**AVIS RELATIF À LA PROTECTION
CONTRE LES EVENTUELS EFFETS NOCIFS ET NUISANCES
PROVOQUÉS PAR LES RAYONNEMENTS NON IONISANTS
GÉNÉRÉS PAR DES ANTENNES ÉMETTRICES STATIONNAIRES**

Commune : COLFONTAINE - Exploitant : TELENET GROUP

Référence exploitant : HT1693P

Rapport n° 484 / 2025

Figure 1 : Vue en plan des lieux de séjour et des points de contrôle

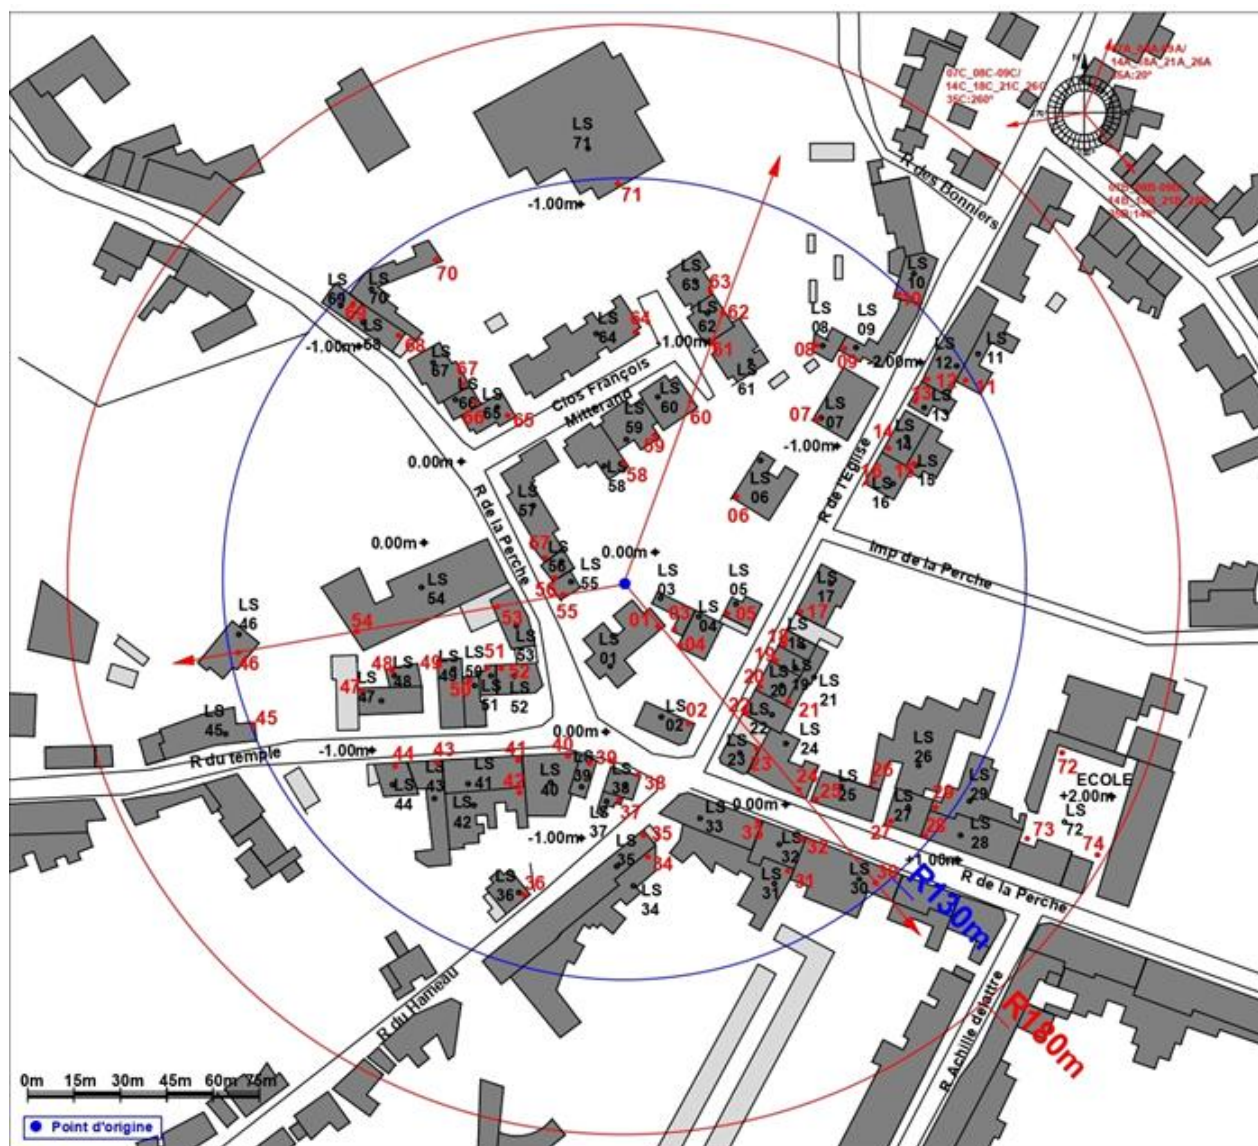
N° point de contrôle	LS	Atténuation (dB)	Indice d'exposition relatif à la limite par installation IE_i
73	LS72	0,0	0,412
27	LS27	3,0	0,393
30	LS30	3,0	0,359
72	LS72	0,0	0,339
28	LS28	3,0	0,313
74	LS72	0,0	0,308
46	LS46	3,0	0,307
32	LS32	3,0	0,243
10	LS10	3,0	0,228
29	LS29	3,0	0,226
45	LS45	3,0	0,225
25	LS25	3,0	0,188
71	LS71	3,0	0,185
31	LS31	3,0	0,174
62	LS62	3,0	0,150
12	LS12	3,0	0,150
26	LS26	3,0	0,147
11	LS11	3,0	0,146
33	LS33	3,0	0,145
24	LS24	3,0	0,140
47	LS47	3,0	0,125
63	LS63	3,0	0,109
44	LS44	3,0	0,109
4	LS04	3,0	0,099
68	LS68	3,0	0,097
9	LS09	3,0	0,095
2	LS02	3,0	0,094
36	LS36	3,0	0,092
70	LS70	3,0	0,091
69	LS69	3,0	0,090
22	LS22	3,0	0,084
8	LS08	3,0	0,083
57	LS57	3,0	0,081
13	LS13	3,0	0,079
55	LS55	3,0	0,078

En ce qui concerne les antennes de l'installation mentionnées dans le tableau 1, la distance maximale à laquelle la limite pourrait être atteinte, à l'extérieur, est égale à 119,2 m. S'il n'y a pas de LS à une distance inférieure, les antennes respectent forcément la limite d'immission.

Dans le cas des LS situés à l'intérieur des bâtiments, une atténuation d'obstacle est prise en compte et il en résulte que la distance maximale à laquelle la limite pourrait être atteinte se réduit à 84,4 m.

Figure 2 : Vue en plan des installations d'antennes dans un rayon de 300 mètres autour de l'installation faisant l'objet de la demande d'avis

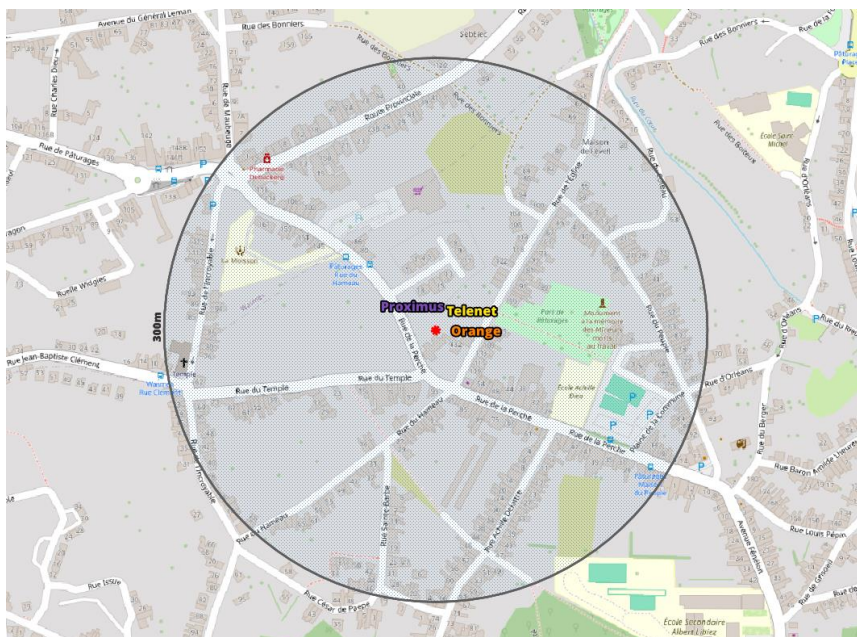
- a) il y a au plus 4 installations d'antennes émettrices stationnaires présentes dans la zone d'évaluation de 300 mètres de rayon représentée dans la figure 2, y inclus l'installation référencée dans le paragraphe 2 : la limite cumulative définie à l'article 4, §2 du décret est nécessairement respectée dans les lieux de séjour à l'intérieur de la zone d'évaluation de 300 mètres de rayon ;

- b) il y a exactement 5 installations d'antennes émettrices stationnaires présentes dans la zone d'évaluation de 300 mètres de rayon représentée dans la figure 2, y inclus l'installation référencée dans le paragraphe 2 et il existe, pour 3 ou 4 de ces installations, un avis attestant le respect de la limite abrogée de 3 V/m : la limite cumulative définie à l'article 4, §2 du décret est nécessairement respectée dans les lieux de séjour à l'intérieur de la zone d'évaluation de 300 mètres de rayon ;

- c) dans tous les autres cas, il a été vérifié que la limite cumulative définie à l'article 4, §2 du décret n'est pas dépassée dans les lieux de séjour sur base du nombre d'installations localisées dans la zone d'évaluation de 300 mètres de rayon représentée dans la figure 2, de leur localisation ainsi que des données inscrites dans la figure 1 et au paragraphe 4 du présent avis et dans les avis attestant le respect de la limite par installation ou de la limite abrogée de 3 V/m relatifs aux autres installations reprises dans la figure 2.

Compte tenu des considérations ci-dessus, il apparaît que l'intensité du rayonnement électromagnétique généré, dans les lieux de séjour situés dans un rayon de 300 mètres autour de l'installation référencée dans le paragraphe 2, par l'ensemble des antennes émettrices stationnaires de l'ensemble des exploitants du même site d'antennes émettrices stationnaires respecte la limite fixée à l'article 4, § 2 du décret.
